Sujet : [enquete-plu] 20181026 une contribution sur le volet de la révision du plu de saint jean de moirans
De : typhaine.louis@laposte.net
Date : 26/10/2018 à 10:48
Pour : enquete-plu@stjeandemoirans.fr

20181026 une contribution sur le volet de la révision du plu de saint jean de moirans

Structuration

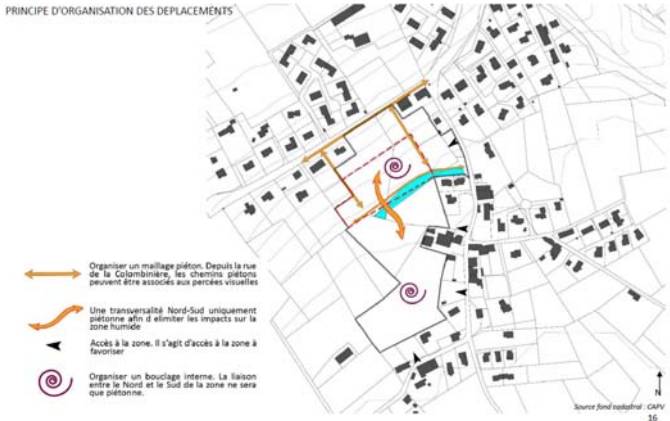
Imposer un recul des constructions pour ne pas créer d'effet couloir (lire couloir ?) face au mur de soutènement. Une autorisation de permis de démolition d'un bâti accordée et mise en œuvre n'y apparaît pas ! Une autorisation de permis de construction d'un nouveau bâti MASQUANT les vues depuis le manoir et mise en œuvre dernièrement n'y apparaît pas ! Le contenu de votre dossier suppose **implicitement la démolition de deux bâtis dont un bâti construit à partir du printemps 2018 !!**

PRINCIPE D'ORGANISATION DES DEPLACEMENTS

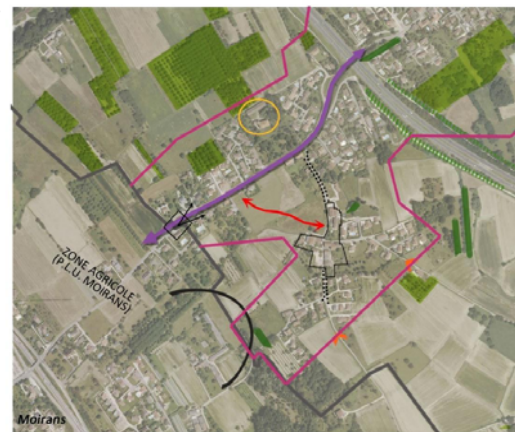
Une transversalité Nord-Sud INCOMPATIBLE avec la continuité écologique Est-Ouest. Les accès à la zone à favoriser sont à prévoir À PARTIR DE la voirie MAJEURE, qui aura été élargie (rue de la Colombinière), et non pas à partir d'un chemin mineur non élargissable !

Dans ce même dossier d'enquête publique, dans le volet PADD, on lit en pages 26 et 27 une transversalité Nord-Ouest / Sud-Est, ce qui met en lumière l'INCOHERENCE de ce dossier !

PADD

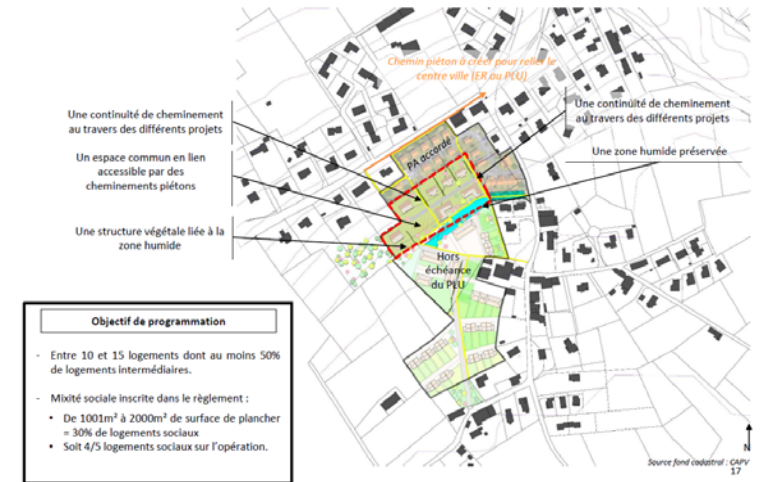
Une zone humide NON préservée du fait du projet de transversalité Nord-Sud. Une zone de projet HORS échéance du PLU et DONC A SUPPRIMER. Aucune continuité de cheminement au travers ces différentes projets. **Quelle est votre définition d'un logement intermédiaire ? Une mixité sociale à 30 % de logements sociaux se traduisant par 4/5 logements sociaux sur l'opération (4/5 = 80 % !).**
